H27-B-1 深度47.40~47.51m ブロックサンプル上の最新活動面を示す矢印の位置 (No.1126-追10) を修正

第833回審査会合

敦賀発電所2号炉 敷地の地形、地質・地質構造について

第7.4.4.267図(3) 破碎部性状 H27-B-1 深度47.40~47.51m (変位センス, 薄片観察による断層岩区分(1/2))

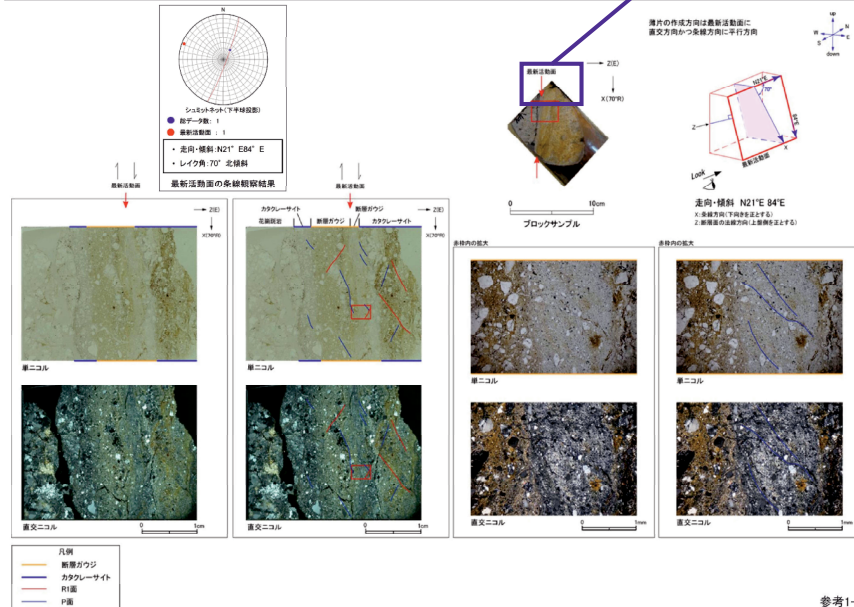
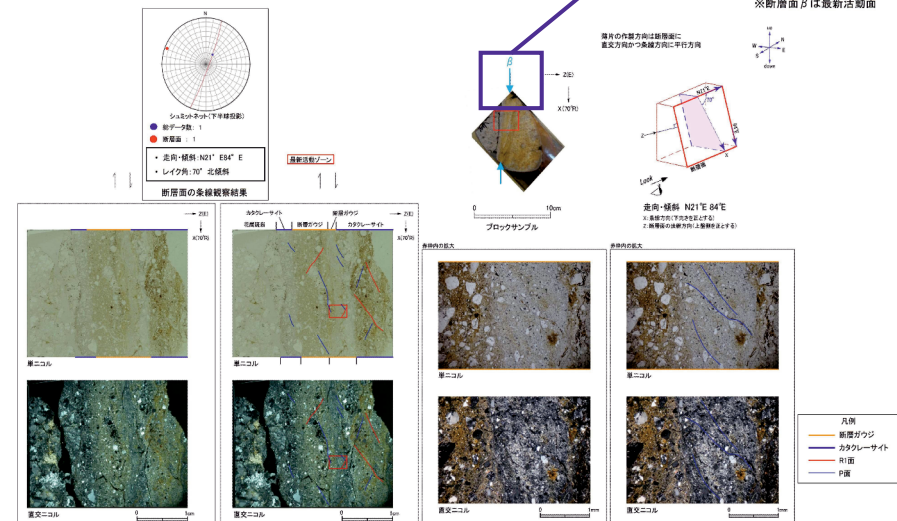
No.1126-追10

(最新活動面矢印)

No.1126-追10

(最新活動面矢印)

第7.4.4.268図 (3) 破砕部性状 H27-B-1 深度49.17~49.22m (方位センス、薄片観察による断層区分(1/2))

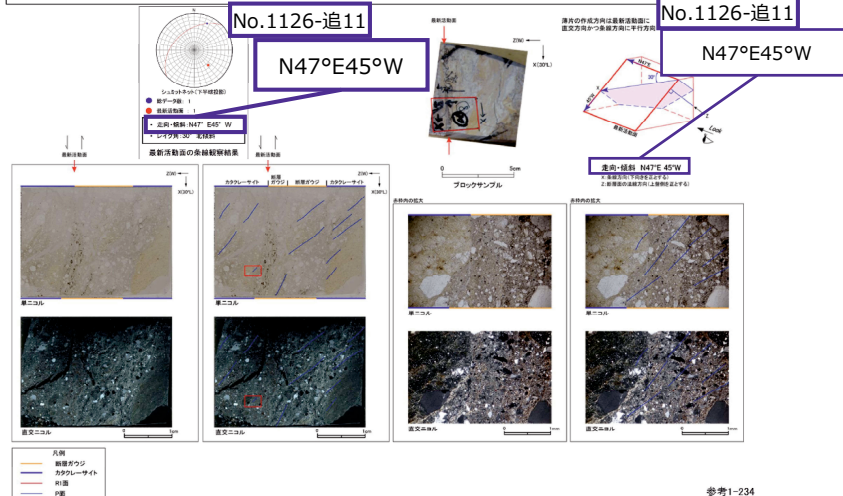
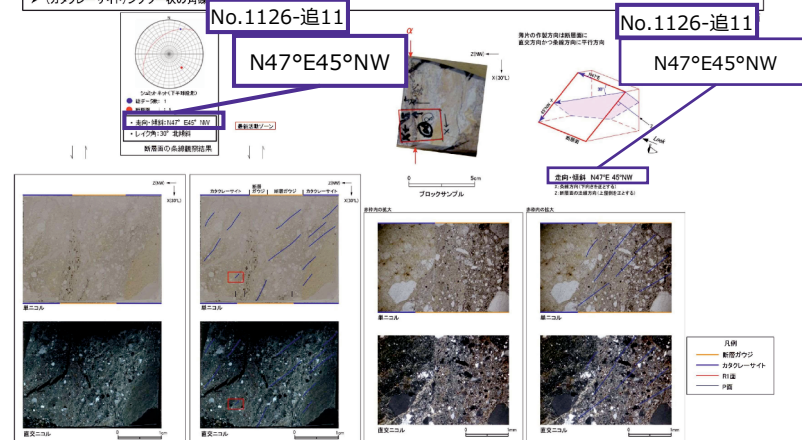
H27-B-1 49.17~49.22m 走向・傾斜の値 (No.1126-追11) を修正

第7.4.4.285図 (3) 破砕部性状 H27-B-2 深度48.08~48.12m (変位センス, 薄片観察による断層岩区分(1/2))

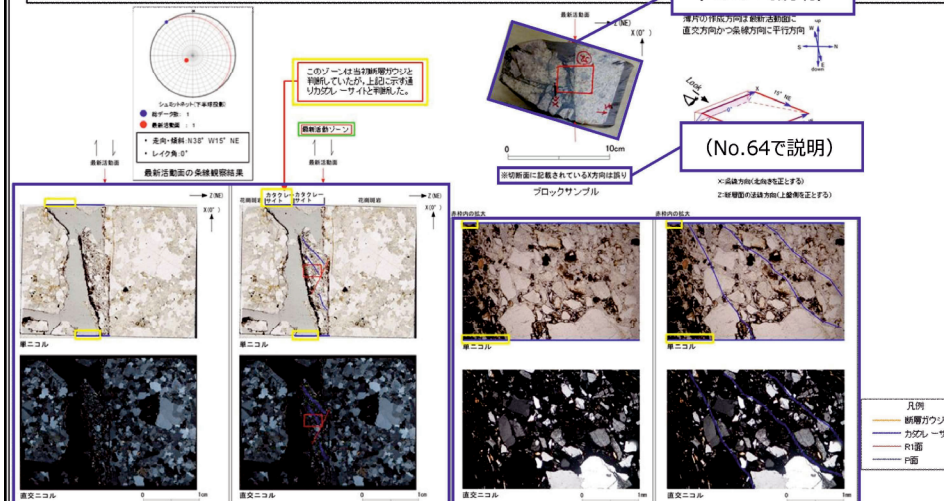
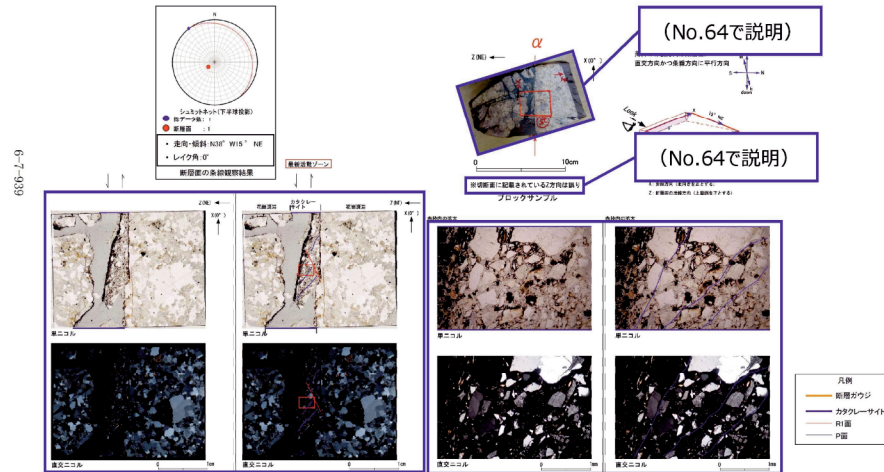
H27-B-2 深度48.08~48.12m 変位センスの誤記 (No.1126-追14) を修正,
最新活動ゾーンの特徴における岩片の粒径に関する記載 (No.1126-追15) を削除

No.1126-追15

(漸移的に変化する旨を記載)

No.1126-追14

右ずれ成分が卓越する

No.1126-追15

(記載を削除)

No.1126-追14

左ずれを伴う断層である

・H27-B-2のボーリングコアから採取した薄片試料の観察結果によれば最新活動ゾーンの変位センスは、**左ずれを伴う断層である**。
・最新活動ゾーンに以下の特徴が認められることから、カタクレーサイトと判断した。
➢ (カタクレーサイト)基質を構成する粘土鉱物は少ない。
➢ (カタクレーサイト)断層面に沿った帯状の粘土状部は局所的である。
➢ 岩片が多い。
➢ (カタクレーサイト)角ばっている岩片が多い。
➢ (カタクレーサイト)多様な粒径の岩片が多く認められる。

H27-B-2 深度48.08~48.12m 非モデル化破碎部(3/3)

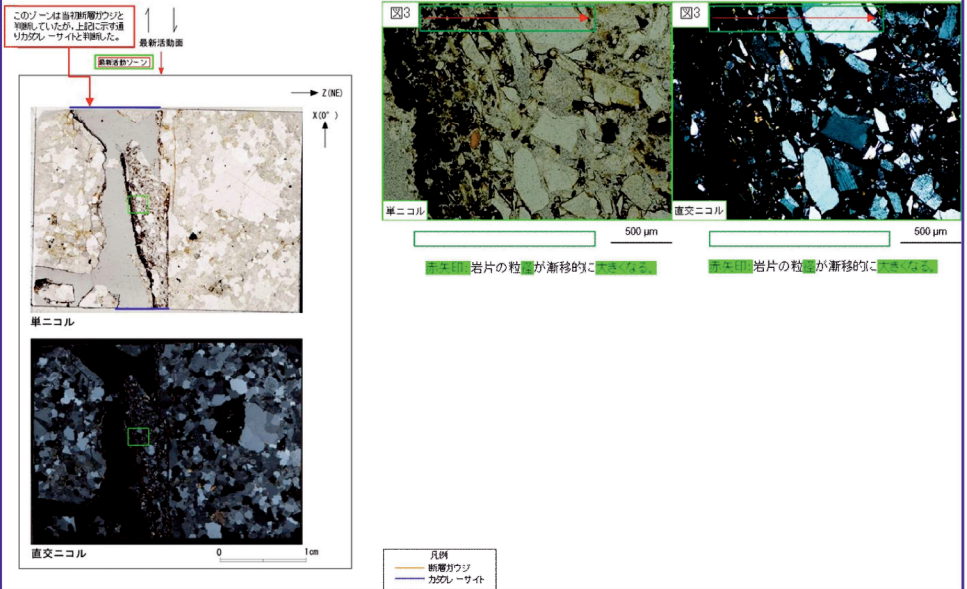
H27-B-2 深度48.08~48.12m 最新活動ゾーンの特徴 (No.1126-追15) を記載した頁の削除

No.1126-追15

(カタクレーサイトの特徴を記載した頁)

No.1126-追15

(当該頁を削除)
